パナソニック商品情報

2022年7月号

ハウジング商品連絡

▼床と敷居・下枠・見切縁、ドアストッパー（床側）とのおすすめの色柄合わせ例

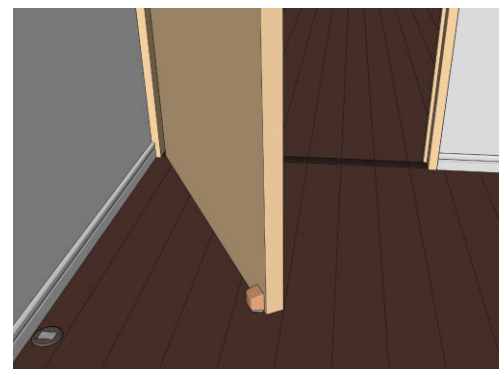
現状:敷居・下枠・見切縁は床と同色の敷居がない場合、枠合わせをおすすめ。ドアストッパー（床側）は、ドア合わせをおすすめ。

変更後:どちらも床色柄に近似した色柄をおすすめ。

- 建具:イデアオーク柄
- 幅木:しっくいホワイト柄
- 床:テラロッサチェリー柄
- 敷居・下枠・見切縁:ソフトウォールナット柄
- ドアストッパー床側:ダークブラウン色

階段 説明書セット チラシ廃止のご連絡

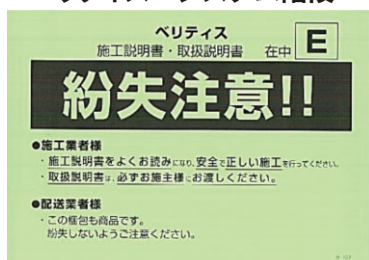
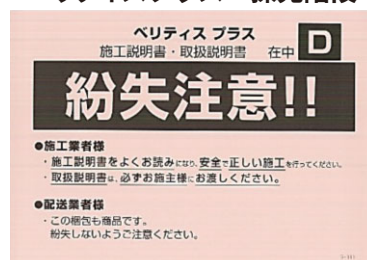
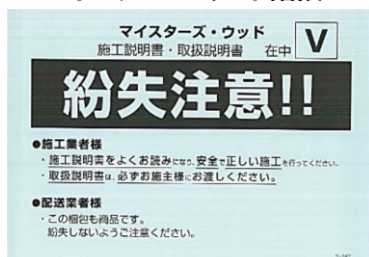
階段の説明書セットに同封しているチラシを廃止させていただきますので、ご連絡申し上げます。

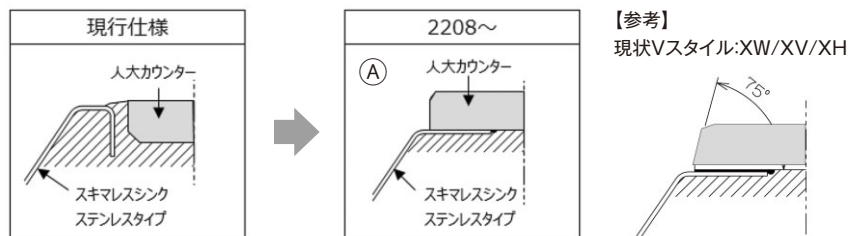
⑤スキマレスステンレスシンクアンダースキマレス接続化：Lクラス・ラクシーナ・人全カウンター用のスキマレスシンクステンレスタイプを、アンダースキマレス接続（クォーツ・グラリオカウンターと同仕様）に、統一いたします。

Vスタイルは、既にアンダー接続仕様ですが、2208よりL型・フラット対面用のシンク接続方法を、右上図⑤の仕様に統一します。

⑥トリプルワイドガス用ユニット操作部仕様変更

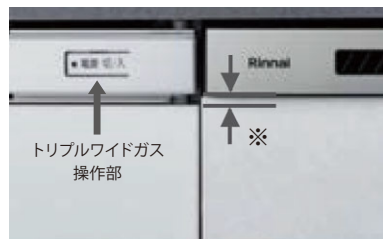
- ・アルミライン取っ手ブラック新発売に伴い、操作部別品番化:ラクシーナ
 - ・操作部仕様変更:Lクラス・ラクシーナ・Vスタイル
- トリプルワイドガスコンロの燃焼を安定させるため、給気スペースを確保できる仕様に変更します。

※隣接するユニットや機器により扉のラインに最大7mm程度の段差が生じます

⑦マルチワイドIH・トリプルワイドIH用ユニット仕様変更

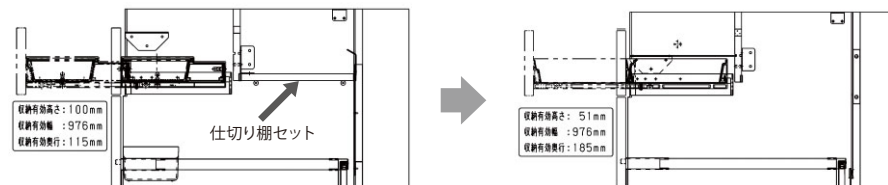
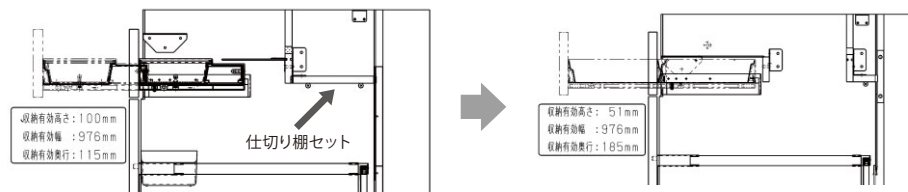
- ・アルミライン取っ手ブラック新発売に伴い、操作部別品番化：ラクシーナ
- ・スマートパレット仕様変更(収納有効寸法変更 ※下図参照)：Lクラス・ラクシーナ
- ・操作部仕様変更(操作性改善)：Lクラス・ラクシーナ・Vスタイル
- ・仕切り棚セット仕様変更(取付設置性・お手入れ向上):Lクラス・ラクシーナ・Vスタイル

⑨ トールパントリー用フロア内引出しレール取付枠厚み変更:ラクシーナ

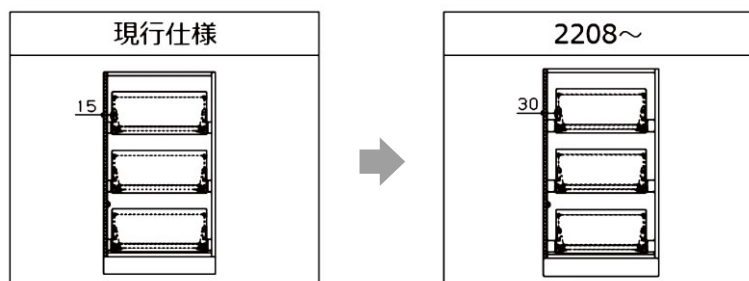
- ・レール取付枠の厚みを15⇒30mmに変更し、Lクラスと仕様を統一します。

人造大理石カウンターグラニュールホワイト仕様変更点

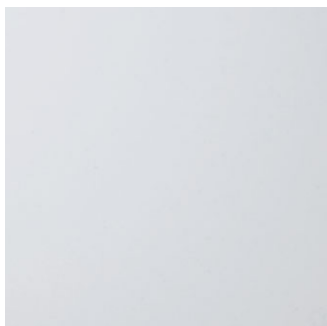
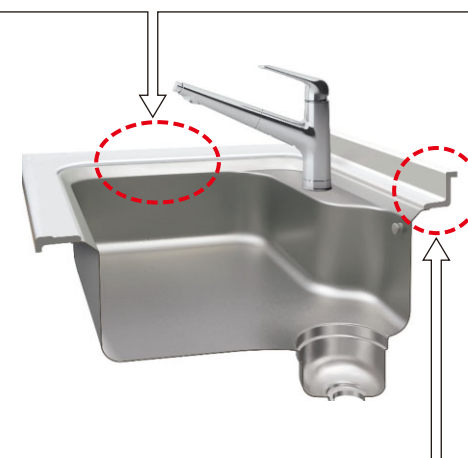
新柄カウンターのグラニュールホワイトは環境負荷の軽減を意図し、より少ない樹脂材料から生産が可能となるように型については製造工法を変更致します。このことによりカウンター地板の厚みは他の人造大理石が8mmに対してグラニュールホワイトは4mmとなります。人造大理石カウンターとステンレスシンク接合部の見付け厚みも他の人造大理石とは異なります。また、カウンター厚みが薄くなった4mm分バックガードが高くなります。

現行品グラノホワイト厚み8mm ⇒ 新商品グラニュールホワイト厚み4mm

L型壁付・フラット対面プラン(従来通り厚み8mm)及び他のグレードの人造大理石カウンターとはステンレスシンクとの接合部の見付け厚みが異なります。

従来品グラノホワイト高さ45mm ⇒ グラニュールホワイト49mm
